febi 40308

Audi, VW, Seat i Škoda 1,6 TDI i 2.0 TDI motorima
sa common-rail sistemom ubrizgavanja

Set PK kaiša sa španerom i vijkom

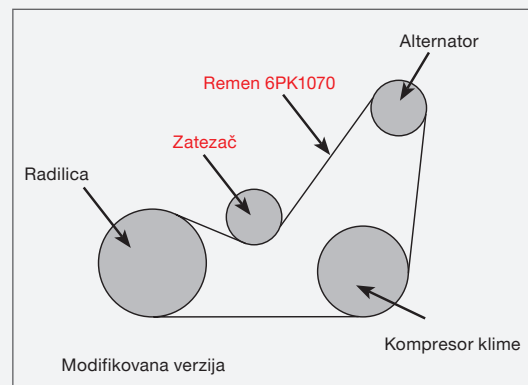
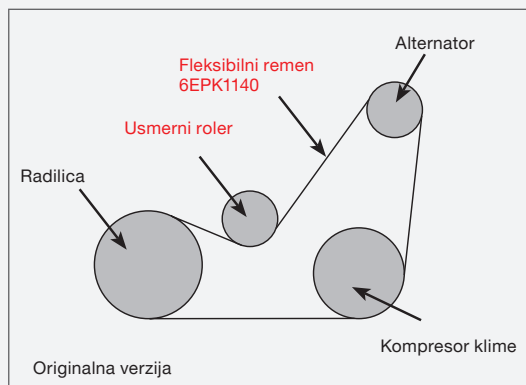
Originalna verzija PK razvoda je pogonjena elastični poliklinastim kaišem i usmernim rolerom koji je imao problem sa habanjem, koje je doводilo do nedovoljnog pritezanja PK kaiša. (slika 1) Kako bi se poboljšale NVH (buka, vibracije, udari) karakteristike, proizvođač vozila je redizajnirao komponente PK razvodnog mehanizma.

Elastični poliklinasti kaiš i usmerni roler su zamenjeni zatezačem i konvencionalnim poliklinastim kaišem. (slika 2). febi set 40308 ima sve komponente potrebne da bi se zadovoljile poslednje OE specifikacije PK razvoda. Delovi su takođe dostupni zasebno za vozila koja su već modifikovana, Pk kaiš 37533 i zatezač 102297.
